ASSUNTO: Procedimento de Avaliação de Impacte Ambiental (AIA) e Licenciamento Ambiental (LA) do projeto de implantação da suinicultura Provipor - envio do parecer de apreciação da comissão de avaliação – pedido de elementos

APRECIÇÃO DA COMISSÃO DE AVALIAÇÃO AO ESTUDO DE IMPACTE AMBIENTAL E LICENCIAMENTO AMBIENTAL PARA A IMPLANTAÇÃO DA SUINICULTURA PROVIPOR

Figura 1 – Possíveis recetores sensíveis localizados das imediações da exploração

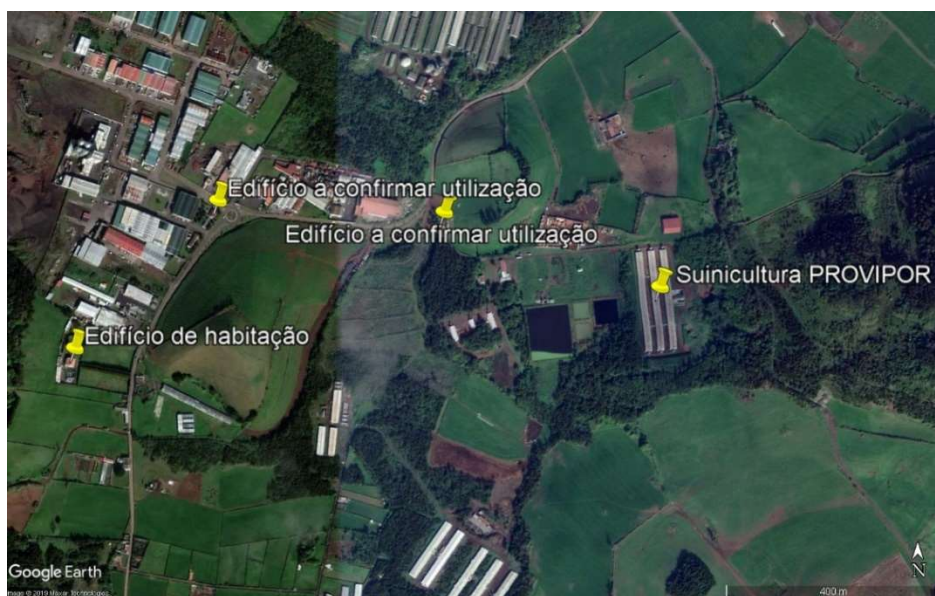
Ainda neste âmbito, a CA alerta para a necessidade de confirmar se é dado uso habitacional ao edifício localizado junto à entrada da exploração e aos edifícios junto ao Parque Industrial, ao longo da Estrada do Rego d'Água, indicados na Figura 1.

Caso se confirme o uso habitacional, o EIA deverá incluir a identificação dos recetores sensíveis, a sua localização face à exploração, constatando-se desde já a impossibilidade de efetuar a caracterização da situação de referência no que diz respeito ao ruído ambiental, uma vez que o EIA foi elaborado após a construção e implementação do Projeto em avaliação.
